Verkeersveiligheidsaudit uitbreiding ABC-Westland

Definitief rapport

Project Verkeersveiligheidsaudit uitbreiding ABC-Westland
Opdrachtgever ABC Westland Gebiedsontwikkeling

Document Definitief rapport
Status Definitief
Datum 2 augustus 2024
Referentie 143295/24-011.298

Afbeelding 4.1 Schets variant 2

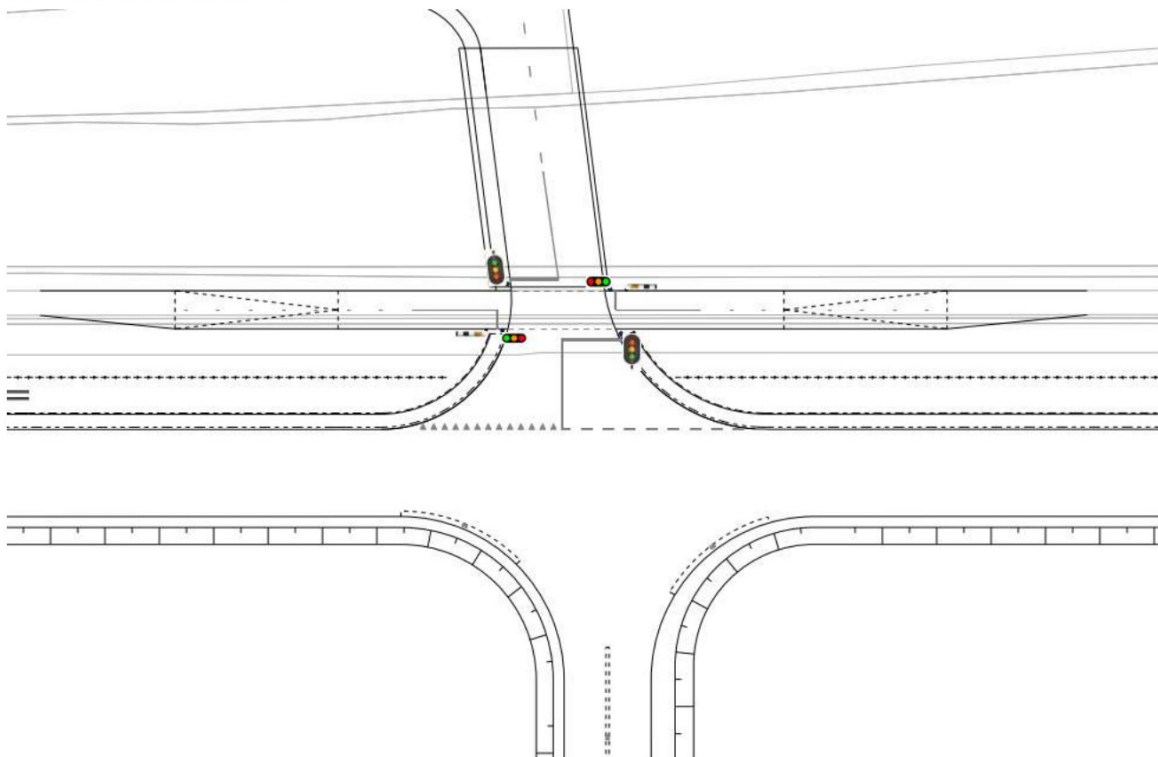
Nr.	Beschrijving van het probleem	Oplossingsrichting
2.5.1	verkeersregeling wordt ongeloofwaardig door de beperkte hoeveelheid verkeer. Hierdoor neemt de kans op roodlicht negatie toe, met ongevallen tussen fietsers en (vracht)auto's tot gevolg	oplossing zonder VRI-regeling toepassen

2.5.2	er is onvoldoende opstelruimte voor verkeerslichten op het nieuwe terrein. Vrachtauto blokkeert kruisingsvlak met onverwachte rijbewegingen voor het andere verkeer tot gevolg	oplossing zonder VRI-regeling toepassen of zuidoostelijk kruispunt opnemen in de VRI-regeling

2.5.3	verkeer vanaf noordoost- en zuidwesttak van het zuidoostelijk kruispunt ziet verkeerslicht bij oversteek pas op het laatste moment en heeft dan mogelijk onvoldoende tijd om nog te remmen voor rood licht. Dit leidt tot ongevallen tussen fietsers en (vracht)auto's	oplossing zonder VRI-regeling toepassen of zuidoostelijk kruispunt opnemen in de VRI-regeling

2.5.4	fietsoversteek wordt alleen geregeld door middel van een drukknop zonder detectielussen. Hierdoor staan waarschijnlijk de lichten voor het gemotoriseerd verkeer continue op groen en voor de fiets op rood. Fietsers zullen wanneer zij geen (vracht)auto's zien het rode licht gaan negeren. Wanneer er detectielussen voor het fietsverkeer op enige afstand toegevoegd worden neemt het comfort/doorfietsen toe voor de fietsers, maar neemt het risico toe dat (vracht)auto's niet verwachten dat de lichten op rood springen	oplossing zonder VRI-regeling toepassen of verkeerslichten standaard op rood laten staan en alleen op aanvraag van fiets of (vracht)auto rood licht geven

2.5.5	tussen de haaiantanden van het zuidoostelijk gelegen kruispunt en de fietsoversteek is onvoldoende opstellengte aanwezig voor vrachtauto's waardoor zij ook op het fietspad staan te wachten. Hierdoor zullen fietsers onverwachte bewegingen gaan maken	zuidoostelijk kruispunt opnemen in de VRI-regeling

Nr.	Beschrijving van het probleem	Oplossingsrichting
2.6.1	er is geen markering en bebording toegepast voor het geval dat de VRI-regeling uitvalt en is de voorrangssituatie in dat geval onduidelijk. Met ongevallen tussen fietsers en (vracht)auto's tot gevolg	voorrangssituatie bij uitvallen VRI-regeling duidelijk maken door middel van markering en bebording
2.6.2	de voorrangssituatie van het zuidoostelijk gelegen kruispunt is niet volledig uitgewerkt. Dit leidt tot onduidelijkheid over de voorrangssituatie	voorrangssituatie verder uitwerken
2.6.3	bebording ontbreekt om automobilisten te attenderen op de aanwezigheid van een tweerichtingen fietsoversteek	bebording ten behoeve van attentie fietsoversteek toevoegen (is tevens verplicht BABW)

Afbeelding 5.1 Schets variant 3

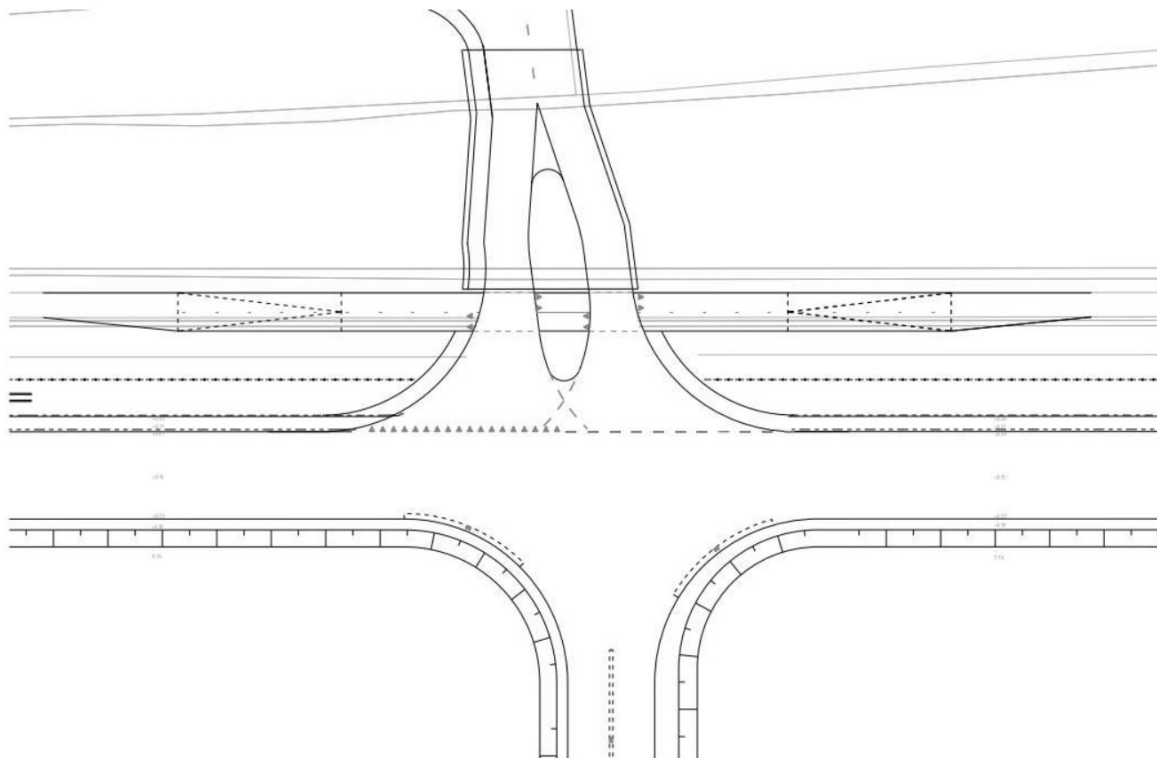
Nr.	Beschrijving van het probleem	Oplossingsrichting
3.5.1	de fietsoversteek ligt op ongeveer 9,5 m afstand van de noord- en zuidtak van het oostelijk kruispunt. Vanaf 10 m maakt het fietspad juridisch gezien geen onderdeel meer uit van deze takken. Door de huidige ligging kan twijfel ontstaan op de noordoost- en zuidwesttak of er voorrang verleend moet worden, met ongevallen tussen fietsers en (vracht)auto's tot gevolg	fietsoversteek verder weg leggen van het kruispunt om een separate oversteek te krijgen

3.5.2	bij een tweerichtingen fietsoversteek verwachten automobilisten vanaf de noordoost- en zuidwesttak van het zuidoostelijke kruispunt soms geen fietsers vanuit de 'verkeerde' richting, hierdoor is er een verhoogde ongevallenkans aanwezig	conflict fiets-autoverkeer vermijden

3.5.3	tussen de haaiantanden van het zuidoostelijk gelegen kruispunt en de fietsoversteek is onvoldoende opstellengte aanwezig voor vrachtauto's waardoor zij ook op het fietspad staan te wachten. Hierdoor zullen fietsers onverwachte bewegingen gaan maken	afstand tussen fietsoversteek en zuidoostelijk kruispunt vergroten

Nr.	Beschrijving van het probleem	Oplossingsrichting
3.6.1	duidelijke bebording ontbreekt dat fietsers voorrang moeten verlenen	bebording toevoegen
3.6.2	de voorrangssituatie van het zuidoostelijk gelegen kruispunt is niet volledig uitgewerkt. Dit leidt tot onduidelijkheid over de voorrangssituatie	voorrangssituatie verder uitwerken
3.6.3	bebording ontbreekt om automobilisten te attenderen op de aanwezigheid van een tweerichtingen fietsoversteek	bebording ten behoeve van attentie fietsoversteek toevoegen (is tevens verplicht BABW)

BIJLAGE: TEKENINGEN MET NUMMERING BEVINDINGEN

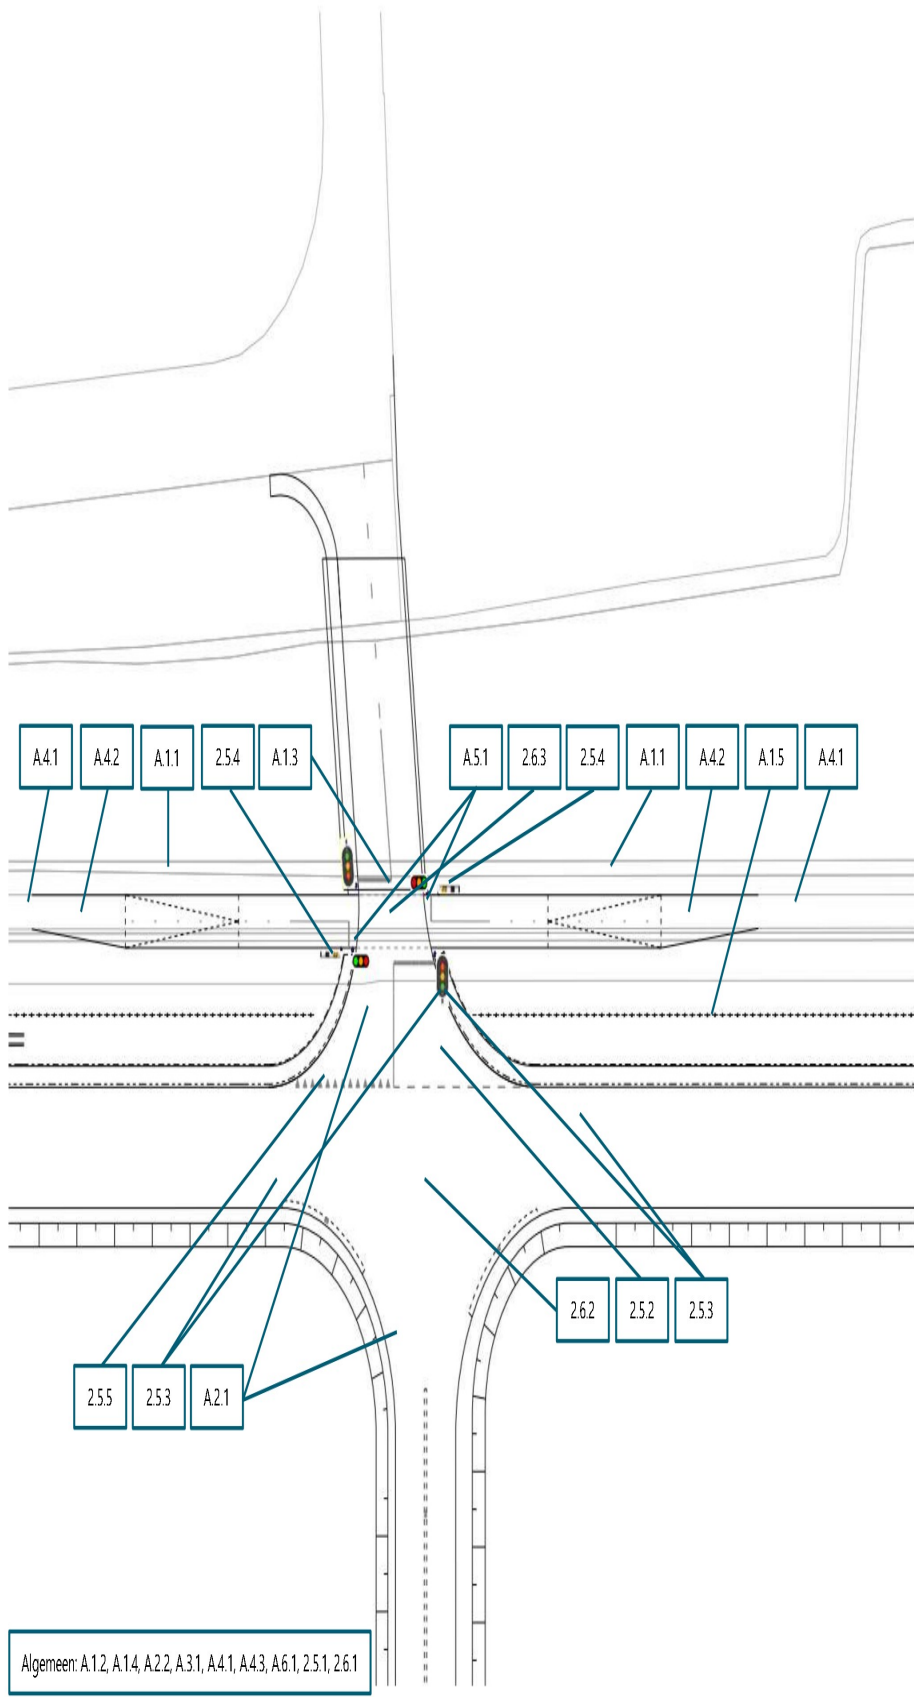
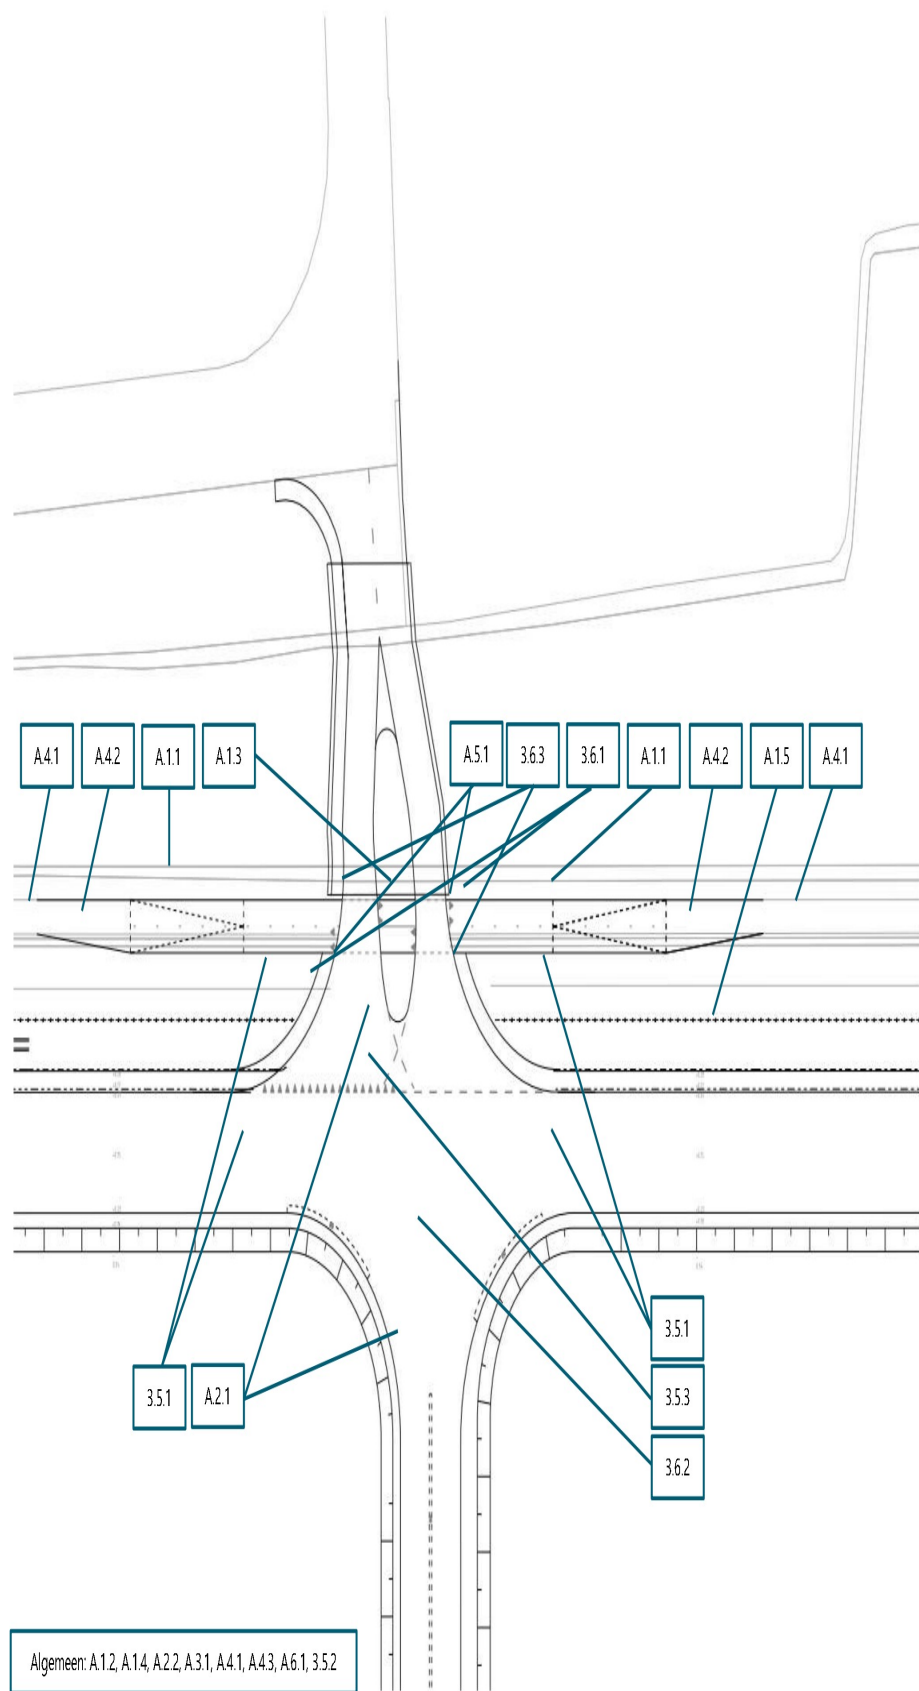
Algemeen: A.1.2, A.1.4, A.2.2, A.3.1, A.4.1, A.4.3, A.6.1, 1.5.3
